POLO ESTRATTIVO INTERCOMUNALE N. 5 PEDERZONA
PROPOSTA DI PIANO DI COORDINAMENTO DELLA FASE A
COMUNE DI FORMIGINE
INTEGRAZIONI (20/12/2018)

In riferimento alla richiesta di integrazioni pervenuta via mail in data 05/12/2018 dal Dott. Geol. Paolo Calicetti del Comune di Formigine con oggetto "PC – integrazioni per conferenza servizi" vengono di seguito fornite le integrazioni richieste al fine di chiudere il procedimento.

Stralcio mappa catastale Fig. 3 Formigine.

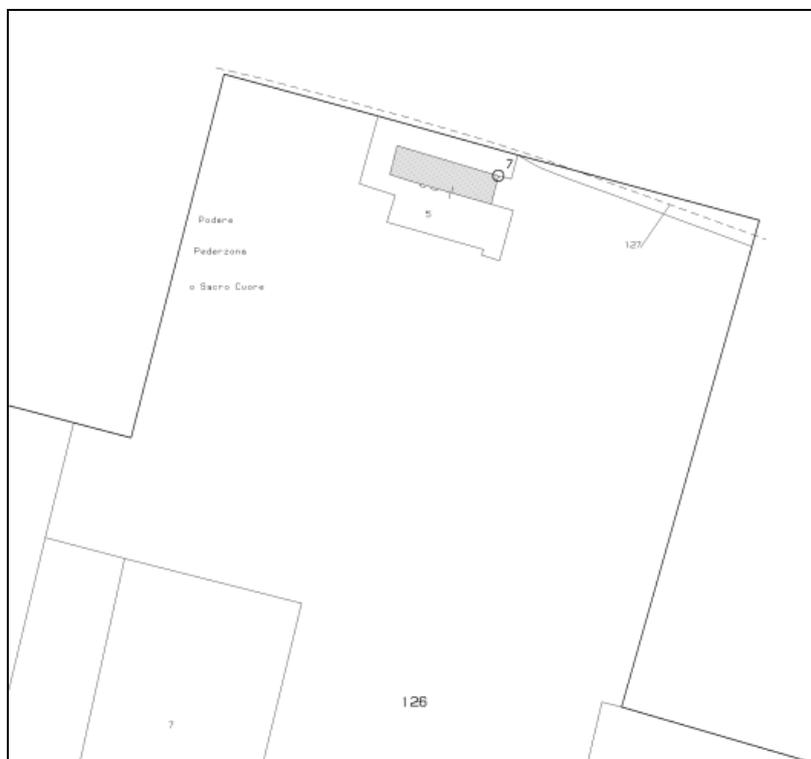
2. Il mappale 127 fg. 3 ricompreso nel perimetro della Fase A e oggetto dell'Accordo non viene citato nella Relazione 2.4 : occorre inserirlo a pag. 10 e fra le proprietà della ditta la Modenese (si sottolinea che non compare neanche negli altri elaborati e nelle tabelle riportate sulle tavole e che inserirlo)

Con atto di frazionamento n. 21615 del 24/02/2012 si è accatastata la nuova strada Pederzona che ha intersecato l'ex mappale n.8 del foglio 3 in comune di Formigine, di proprietà de La Modenese S.C.a.r.l., generando i mappali 126 e 127 nel foglio 3 di Formigine (vedi visure allegate).

Il mappale 127 di 436 mq di superficie è interamente occupata dalla sede stradale e dal fosso stradale sino al suo ciglio esterno. Il mappale 126 è costituito dall'area agricola residua a seminativo.

Stante la situazione di fatto del mappale 127 fg. 3, lo stesso non è stato preso in considerazione nella progettazione del Piano di Coordinamento (PC), stralciandolo dalle

aree oggetto di scavo e/o di intervento. Il progetto di scavo mantiene inoltre le distanze di rispetto indicate nelle NTA di PC.

Si ritiene superflua la sua citazione e/o addirittura l'inserimento tra le superfici di pianificazione.

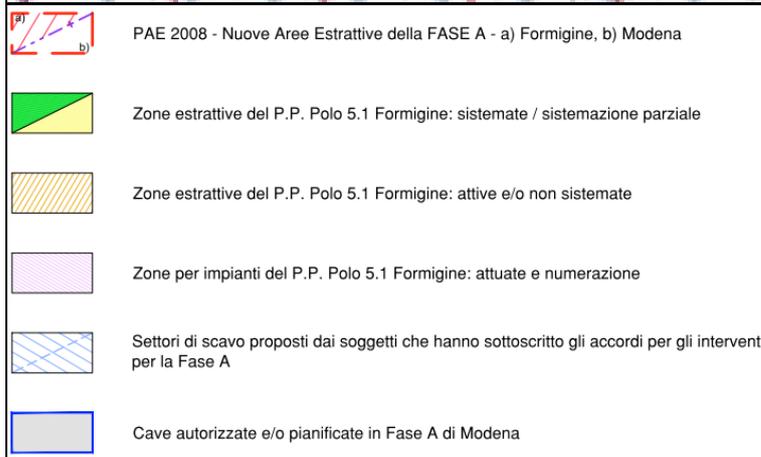
4. Viene indicato a pag. 13 che la ditta Betonrossi si avvale della possibilità di includere nell'area di scavo superfici e quantitativi residui della precedente pianificazione di PP del Polo 5.1, ma l'Accordo non autorizza la ditta a disporre dei quantitativi residui derivanti dal suddetto piano. Occorre quindi chiarire che l'intervento sui terreni di proprietà della Betonrossi che si attua su superfici residue, non implichi che il proponente vada ad attingere anche alle quantità residue, e che invece il volume di scavo derivante da queste aree sia compreso nel volume complessivo della Fase A. Si chiede di meglio definire graficamente individuandolo con precisione il fronte a ridosso della Fossa Gazzuoli.

Il *"residuo della precedente pianificazione di P.P. ..."* è riferito solamente alla superficie di circa 520 mq che costituisce fascia di rispetto alla Fossa dei Gazzuoli in comune di Formigine, ma che non ha "residuo di volume" da pianificazione.

L'affermazione *"... con residui di volume nel PC approvato nel 2013 ..."* è relativa alla pianificazione estrattiva del Comune di Modena che ne 2013 ha approvato il Piano di Coordinamento per la Fase A richiamando i propri volumi residui a ridosso della Fossa dei Gazzuoli.

Tale appendice relitta della precedente pianificazione estrattiva costituisce fronte di avanzamento verso le contigue aree pianificate in comune di Modena: nel Fascicolo 2.4.c(i) della *"Relazione del progetto di escavazione, risistemazione morfologica e recupero - Chiarimenti"* al punto J) è stato chiaramente spiegato che trattasi di:

Nella figura seguente si evidenzia l'appendice "residua" accorpata al settore I11.

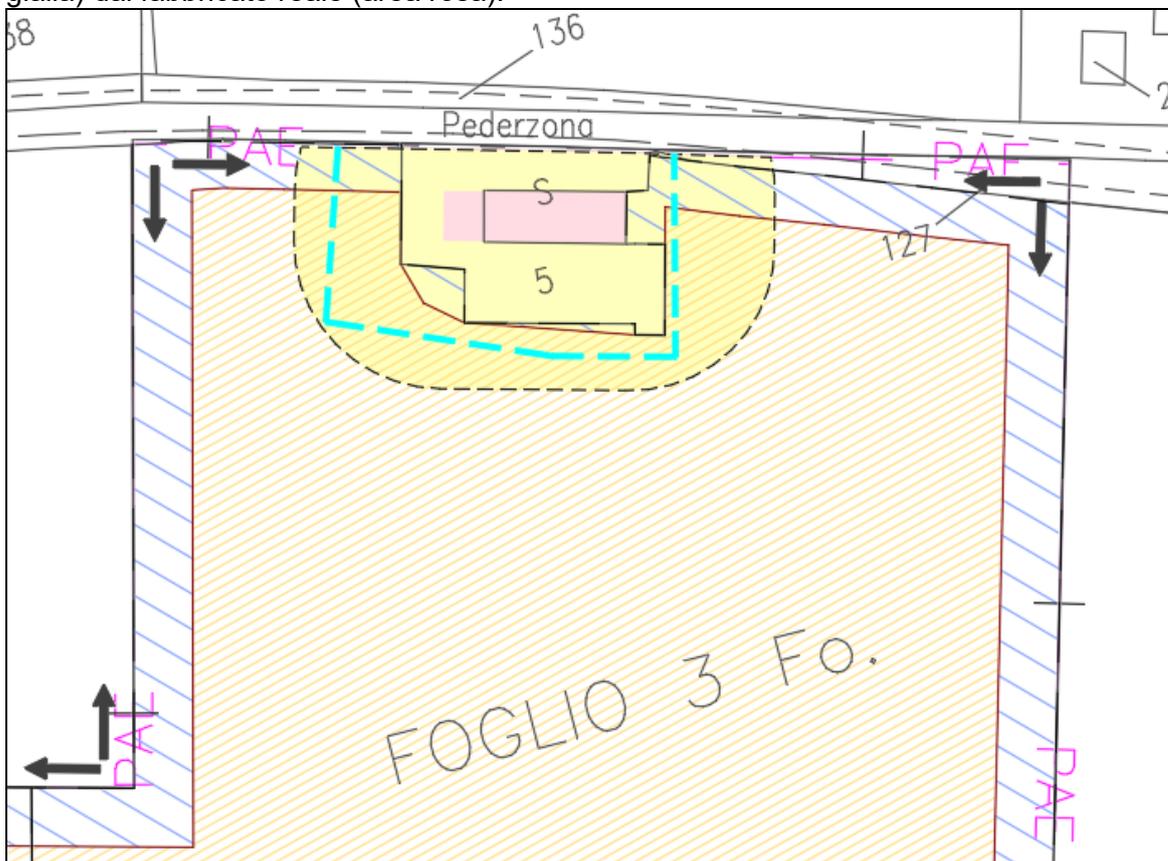
b) Per quanto riguarda **L'EDIFICIO COMPRESO NEL FOGLIO 3 MAPPALE 5** si tratta di un edificio oggetto di osservazione/richiesta alla variante rue n. 4., occorre mantenere una distanza di scavo minima 30 metri (misurata dal ciglio superiore dell'escavazione al margine esterno del fabbricato come art 7.5 delle linee guida e comunque esterna al perimetro r.a.l. Si chiede quindi un aggiornamento degli elaborati relativi.

Le considerazioni generali sono analoghe a quanto già espresso al precedente punto a); Si osserva che non c'è corrispondenza fra l'area perimetrata come RAL (risanamento delle aree libere) e la particella catastale (Fg. 3 mapp. 5) che ricomprende il fabbricato e le aree pertinenziali e/o la corte.

Nella figura seguente, che rappresenta uno stralcio semplificato della tavola di PC 2.2.e(i) "Zonizzazione degli interventi estrattivi" centrato sul mappale 5 foglio 3, sono riportati il perimetro dell'area RAL (linea tratteggiata azzurra) e la fascia di rispetto dei 30 m (area gialla) dal fabbricato reale (area rosa).

Si osserva che la RAL ricade parte sul mappale 5 e parte sul mappale 126, la prima di proprietà CEM Srl, la seconda di proprietà La Modenese Scarl.

Si propone pertanto di demandare alla fase progettuale esecutiva del Piano di Coltivazione la definizione precisa delle aree di intervento estrattivo, che potrà definire anche i reali rapporti pertinenziali e di proprietà con l'immobile in oggetto.

In questa fase progettuale si riporta comunque l'indicazione vincolante nelle tavole di progetto individuandolo come area di riserva. Le tavole che subiscono tale variazione sono di seguito riportate e sostituiscono integralmente le precedenti consegne:

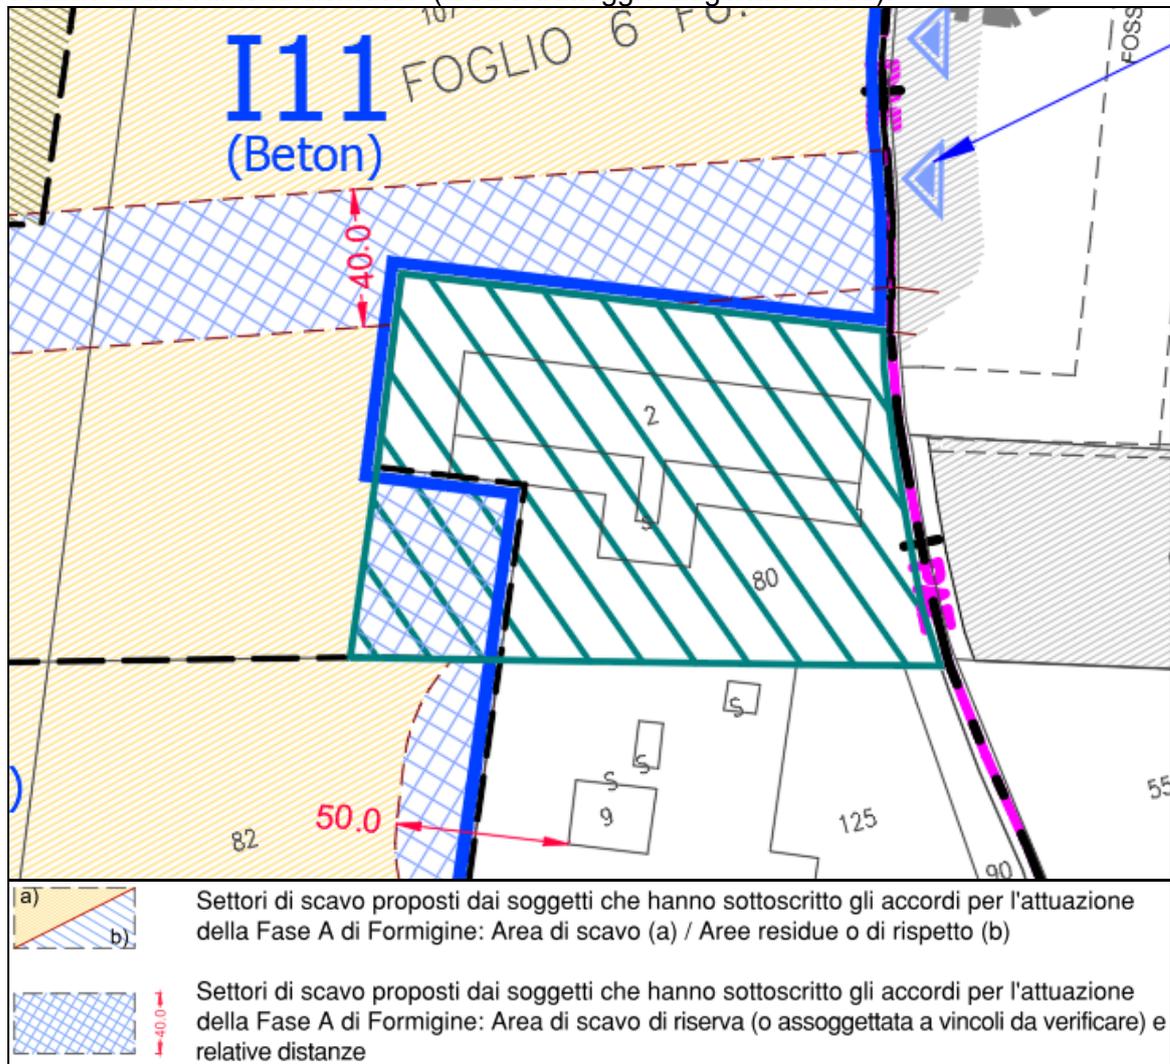
c) Occorre modificare (mediante esclusione) dal perimetro d'intervento dell'area identificata come allevamento dismesso RUR-B - settore I11 Betonrossi. (eventualmente da richiedere come variante cartografica strumenti vigenti).

Nella figura seguente, è rappresentato uno stralcio della tavola di PC 2.2.e(i) "Zonizzazione degli interventi estrattivi" centrato sull'area zonizzata "RUR.B "Area di sedime di allevamenti dismessi" (area a tratteggio diagonale verde).

Si osserva che la pianificazione di PC ha individuato i settori di scavo (aree tratteggiate gialle) esternamente al perimetro RUR.B; mentre per la parte ricadente entro la proprietà della Betonrossi SpA, si è ritenuto poterla considerare come area di riserva per "valutarne le potenzialità di riconversione funzionale in sito per usi produttivi (estrattivi), ... con bonifica delle aree dismesse." (Art. 5.7 delle norme di PSC).

La zonizzazione di "area di scavo di riserva" assegnata dal presente PC a questa piccola porzione di territorio assoggettata alle disposizioni previste dall'art. 5.7 delle norme di PSC non implica necessariamente il superamento e/o prevaricazione delle stesse, pertanto non si ritiene necessario escluderla dal perimetro degli interventi.
